A L'ATTENTION DE MONSIEUR LE COMMISSAIRE-ENQUETEUR EN
CHARGE DE L'ENQUETE PUBLIQUE RELATIVE A LA DEMANDE
D'AUTORISATION ENVIRONNEMENTALE DE LA SCCV SB LOG

**MES REF : Dossier 2018-1201 CONSORTS PLEE / PLATEFORME
LOGISTIQUE SALBRIS**

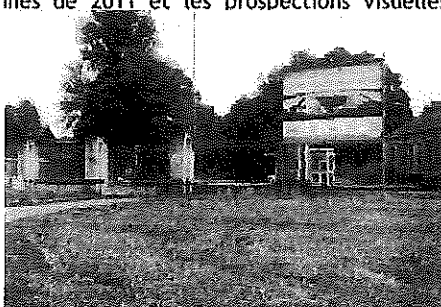
Pourtant, s'il est vrai que le projet ne consomme pas d'espaces agricoles, il n'en reste pas moins qu'il consomme des espaces naturels.

Précisément, le GIAT a quitté les lieux dans les années 1990 et, depuis, la nature a repris ses droits dans cet environnement protégé.

La vue aérienne montre très bien que la biodiversité y était revenue grâce à l'inexploitation du site.

Pourtant, le dossier est muet sur ce point.

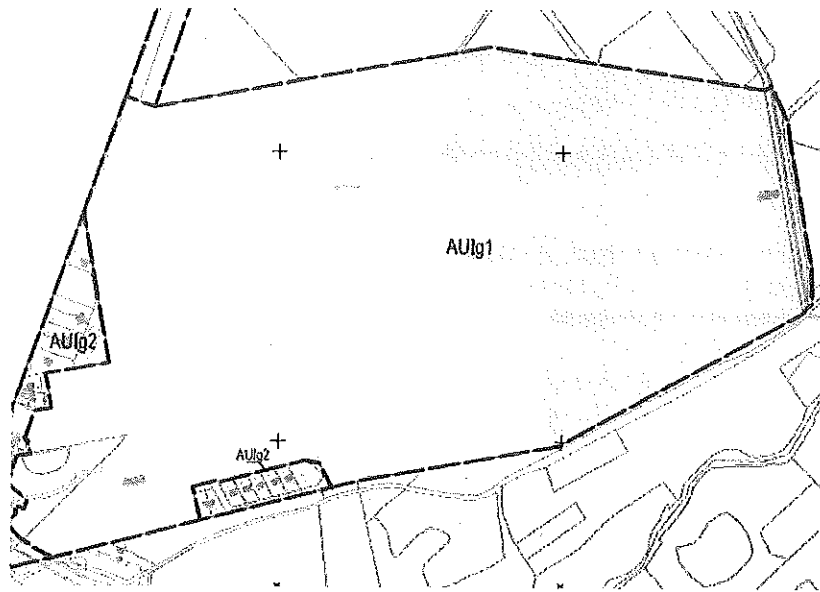
6/ De sixième part, il ressort de certains éléments de ce dossier qu'il est envisagé à court terme, par le propriétaire du site, d'y implanter d'autres activités économiques.

Plus encore, il semblerait que des discussions soient déjà en cours avec le porteur du projet, Baytree, sur ce site.

Eu égard aux impacts cumulés de ce projet avec ces implantations supplémentaires, il aurait dû être envisagé de réaliser une étude d'impact globale sur l'ensemble du site.

En ne le faisant pas alors même que les projets sont à l'étude, l'étude n'a pas permis d'évaluer tous les impacts du projet.
